febiEXAKT

Spona stabilizatora

febi br. 12002

VW Sharan (usporedni br. 7M3 411 317C)

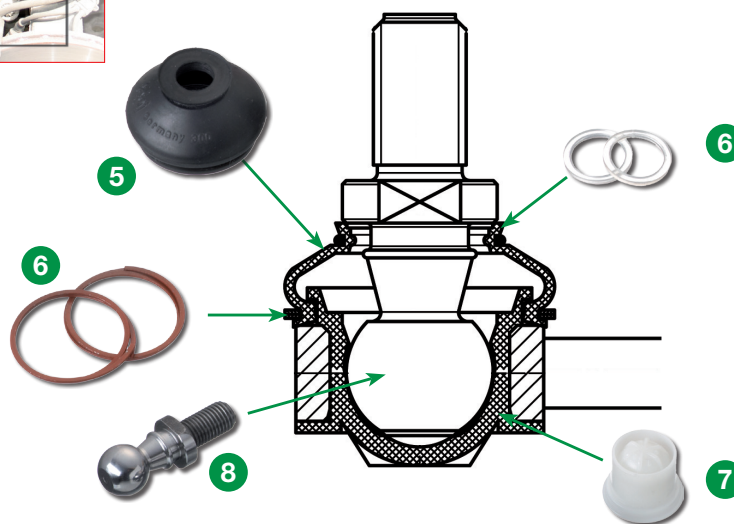
Prilikom vožnje javlja se buka.

Stabilizator spona je samim položajem ugradnje (1) izložena brojnim vanjskim utjecajima. Oba zgloba su nezaštićena od vode na cesti.

Oštećenja na manžetama (2), (3) može izazvati kamenje ili sol na cestama, uslijed čega voda i prljavština mogu da probiju u unutrašnjost zgloba. Kao posljedica toga dolazi do ispiranja zaštitne masti i kugla oksidira. Takva površina kugle ubrzava propadanje plastičnog kućišta kugle (4), pa zglob postaje nestabilan i stvara se neprikladan zvuk.

Gumene zaštite (5):

- odličan sastav gume za postizanje visoke otpornosti
- idealan oblik koji omogućava zaštitu zgloba u svim kutovima zakretanja
- gumeni otvori za brtvljenje na gornjoj brtvećoj površini
- potvrđena otpornost na mast

Sigurnosni prsteni (6):

- sigurnosni prsteni su posebno napravljeni kako bi se poboljšala brtveća svojstva manžete

Mast:

- primjena visoko kvalitetnih masti u cilju što bolje podmazivanja ležišta (7) i same kugle (8)
- zaštita sistema od korozije
